**Erkundung potentieller schädlicher  
Bodenveränderungen auf dem Grundstück  
Hindenburgstraße 201 in 41061  
Mönchengladbach**

**Gutachten**

Möhnesee, den 02. Mai 2018

**Ingenieurbüro Wolfgang Kramm GmbH**

Abb. 1: Ergebnisse des Grundwassermonitorings auf den Parameter MKW nach HMU und Einzeichnung der Löslichkeitsgrenze von Mineralöl in Wasser durch iwk  
Quelle: „Kurzbericht zum Grundwassermonitoring (Februar 2015)“, HMU Ingenieurgesellschaft mbH, Berlin, 12.03.2015

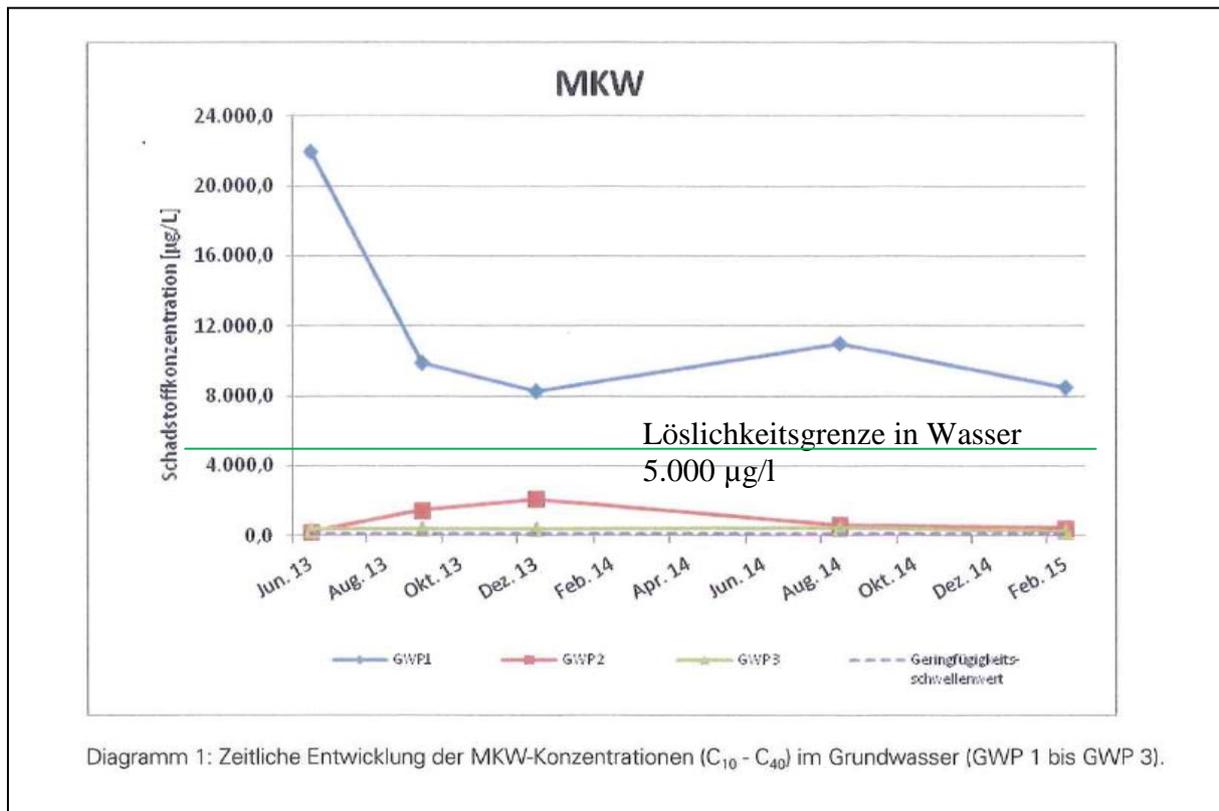
Die weiteren Bewertungsansätze sind jedoch nicht haltbar. Die deutlich erhöhte MKW-Konzentration von 22.000 µg/l C<sub>10</sub>-C<sub>40</sub> in GWP 1, die nach Errichtung des Pegels im Juni 2013 gemessen wurde, wird durch die Verfasser mit Mobilisierungseffekte im Zuge der Messstelleneinrichtung begründet. Dass alle Ergebnisse aus dieser Grundwassermessstelle von Juni 2013 bis Februar 2015 über der maximalen Löslichkeit von Mineralöl in Wasser (5mg Öl/l Wasser) liegen und hier dauerhaft eine auf dem Grundwasser schwimmende Öl-Phase beprobt worden sein muss, fällt dem Verfasser nicht auf. Damit ist die getroffene Bewertung nur sehr eingeschränkt brauchbar, da sie auf Basis einer dauerhaft falschen Probenahme getroffen wurden.
